Detaljplan för

Odlaren 1:93

Granskningsutlåtande

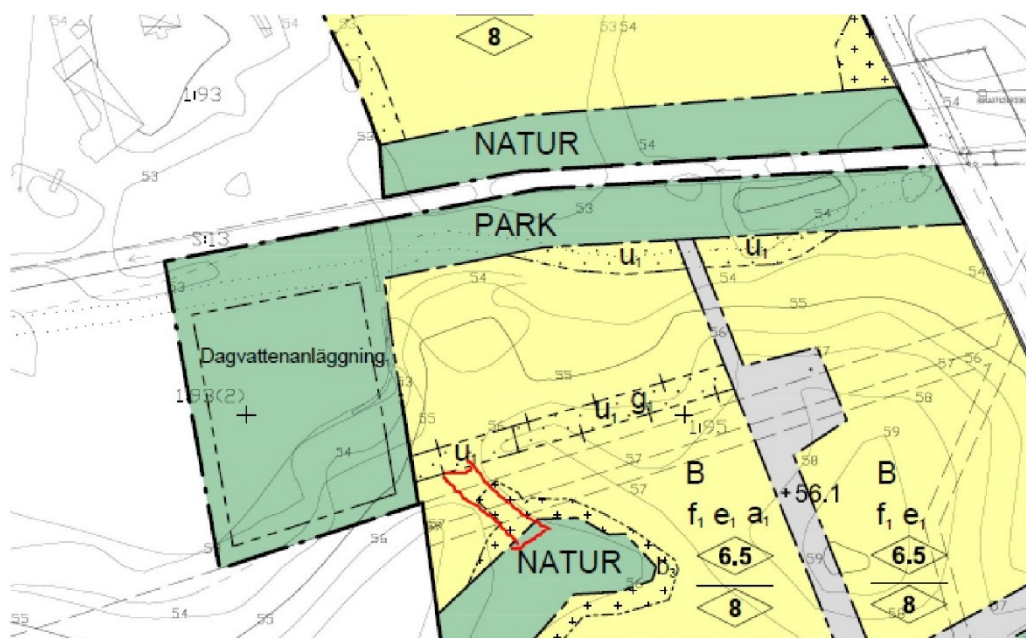
1. EEM noterar att U-område för nya anläggningar i norra delen av området är tillagt, bra! Däremot saknas en liten bit mellan befintlig våtmark och damm, syftet med detta område skulle vara en "nodbrädd" för att skydda fastigheterna intill våtmarken, se ungefärligt läge i bilden nedan.

Svar: Rödmarkerat område är inte utpekad som avrinningsväg i dagvattentureddningen. Efter dialog förstår vi att EEMs menade att man kanske behöver höjdsätta marken lägre som en skyddsåtgärd vid höga nivåer. Plankartan har kompletterats med en planbestämmelse som reglerar att kvartersmarken ska höjdsättas högre än gata. Bestämmelsen ska säkerställa att dagvatten kan avledas mot gata. Gatan regleras med plushöjder i plankartan vilket gör den till en referenshöjd och medför att kvartersmarken håller en högre höjd än gatan. Plushöjderna för gatan i plankartan ligger lägre än den befintliga gatan. Detta medför att våtmarkerna fortsatt ligger på en lägre höjd än kvartersmarken.

Bild 1. Sekundära egenskapsgränser kring u-område och g-område

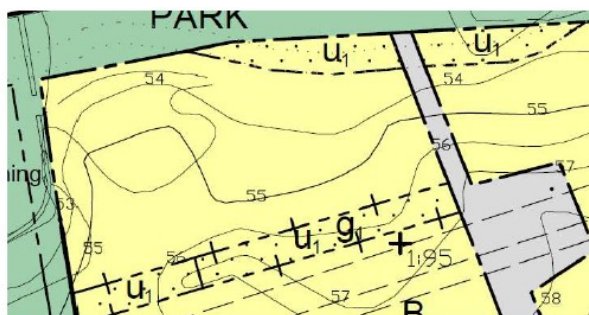
Lantmäterimyndigheten noterar att det tycks vara ottydlig användande av gränstyper gällande nedanstående u₁-område samt u₁- och g₁-område. Den sekundära egenskapsgränsen kring u₁- och g₁-området är till synes obehövlig. På liknande platser i plankartan har denna lösning inte använts. Se bild 1 nedan.

Svar: Plankartan justeras utifrån synpunkter.

Bild 2. "Hacket" på användningsgränsen

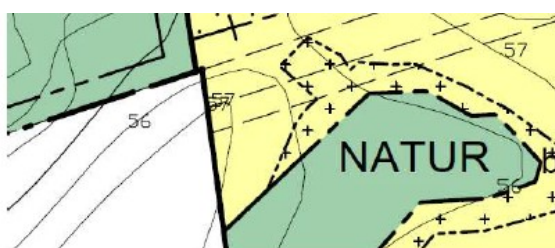
Lantmäterimyndigheten vill uppmärksamma kommunen på att användningsgränsen mellan Park och Bostäder går ut som ett "hack", och följer inte den raka gränsen som möter Odlaren 1:95's gräns. Därmed blir vid fastighetsbildningen av de nya lotterna ingen jämn fortsättning på den befintliga fastighetsgränsen. Se bild 2 nedan.

Bild 7. B-bestämmelsen ser ut att ha ett plus i kanten.

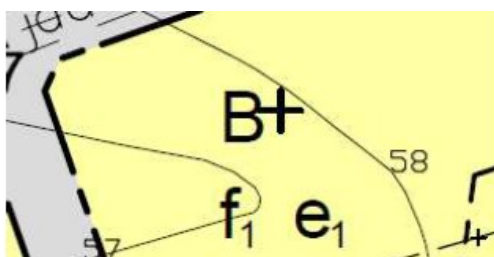
På flertalet ställen i plankartan sammanfaller planbestämmelser med linjer eller andra bestämmelser. Bland annat går koordinat-krysset samman med B:et och layouten gällande detta bör ses över, se bild 7 nedan. Även gällande bestämmelse DAGVATTENANLÄGGNING₁ är det otydligt i kartan då den nedsänkta ettan inte syns så bra.

Bild 8. Otydligt vad som gäller inom triangeln.

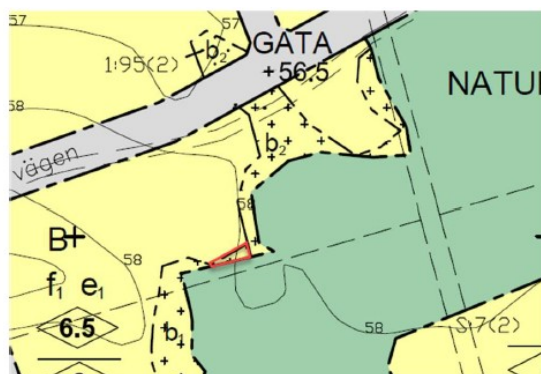
Det är svårt att se och blir därmed otydligt vad för bestämmelser som gäller inom triangeln, markerad i nedanstående bild 8.

Bild 9. Vattenområde på Odlaren 1:93

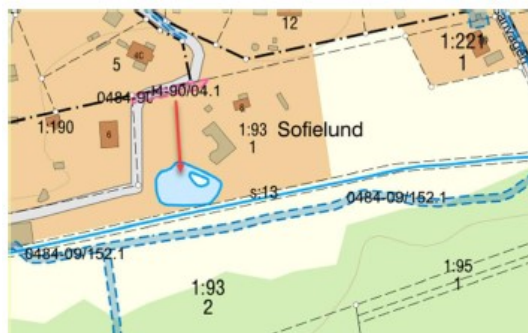
På fastigheten Odlaren 1:93 finns ett vattenområde, se bild 9 nedan. Det vattenområdet är inte omnämnt i handlingarna, och därmed finns inget ställningstagande om vattnet genererar strandskydd.

Svar: Enligt beslut daterat 2023-05-15, ärendebeteckning 511-6558-2022, har Länsstyrelsen upphävt strandskyddet inom del av planområdet. Se vidare under svar på Länsstyrelsens yttrande.

Stadsbyggnadsförvaltningen, tillsammans med Miljökontoret, har gjort bedömningen under planprocessen att det enbart är diket som omfattas av det generella strandskyddet.

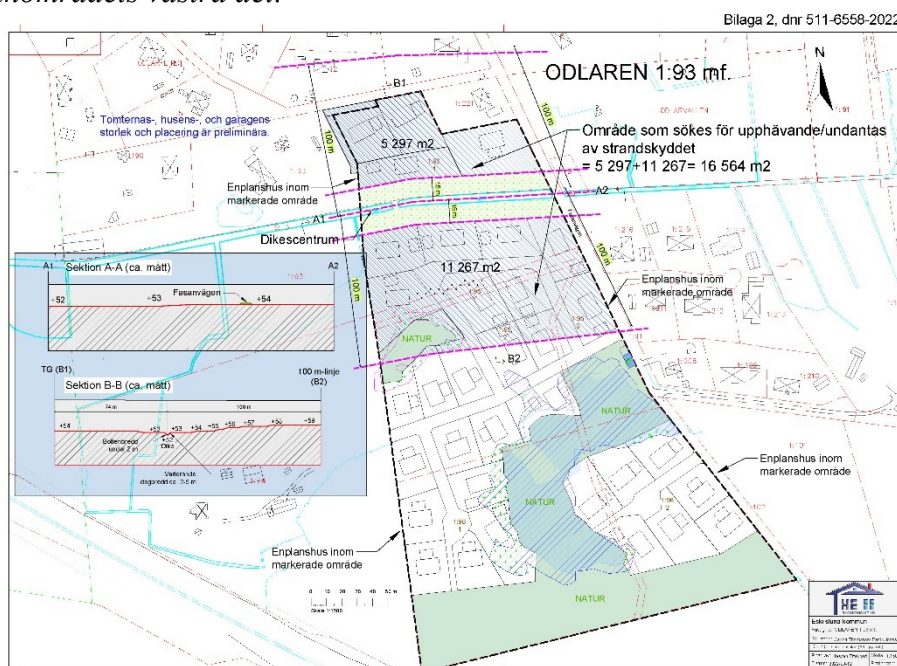
Slutligen vill Länsstyrelsen informera om att myndigheten handlägger ett strandskyddsärende gällande upphävande av strandskydd vid mindre vattendrag inom Odlaren som berör delar av planområdet för aktuell detaljplan. Inget beslut har dock tagits i ärendet.

Strandskyddsärendet omfattar dock inte området avsatt för dagvattenanläggning i den västra delen av planområdet. Kompletterande anläggningar, exempelvis dagvattenanläggningar, inom områden som omfattas av generellt strandskydd kräver strandskyddsdispens.

Svar: Enligt beslut daterat 2023-05-15, ärendebeteckning 511-6558-2022, har Länsstyrelsen upphävt strandskyddet inom det skrafferade ytan nedan, med undantag för en zon om 15 meter vinkelrät från vattendragets strandlinje, inom del av fastigheterna Odlaren 1:93, Odlaren 1:95 och samfälligheten Odlaren s:7. Således behöver strandskyddet inte upphävas för föreslagen bebyggelse inom detaljplaneområdet, med undantag för dagvattenanläggningen i planområdets västra del.
